# 2 – CONCLUSION ET AVIS

## Reconstruction de l'hôpital psychiatrique de Bohars

Enquête publique 230111/35  
sept.-oct. 2023

(Extrait de la notice de présentation – concertation préalable – modification n°8 – p.20)

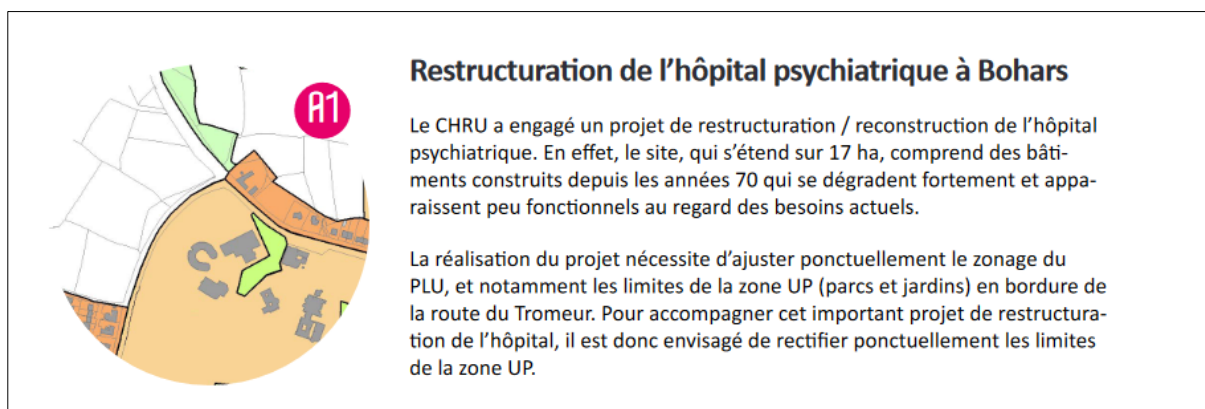
**Question: Est-il possible à ce stade de préciser les solutions envisagées ou envisageables ainsi que l'échéancier de leur mise en œuvre afin de rendre le projet compatible avec les règles d'urbanisme qui lui sont applicable ?**

Réponse du porteur de projet : Préalablement au dépôt de permis de construire, nous avons échangé avec les services de la collectivité afin d'étudier les différentes procédures envisageables afin de mettre en compatibilité le projet et l'urbanisme réglementaire.

Les procédures d'évolution du PLU en cours ont conduit les services instructeurs à proposer une intégration des évolutions d'urbanisme intégrées au projet de modification du PLU déjà en étude fin 2022.

Les deux procédures (modification du PLU et PC avec enquête publique) ont ainsi été menées concomitamment dans des délais compatibles pour chacune des procédures.

En effet, la modification n°8 du Plan Local de l'Urbanisme (PLU) de Brest Métropole inclut les différentes mesures d'adaptation du zonage nécessaire à la délivrance du permis de construire. Cette modification a été approuvée par délibération du Conseil de la métropole du 6 octobre 2023 et devrait entrer en vigueur début décembre 2023 :
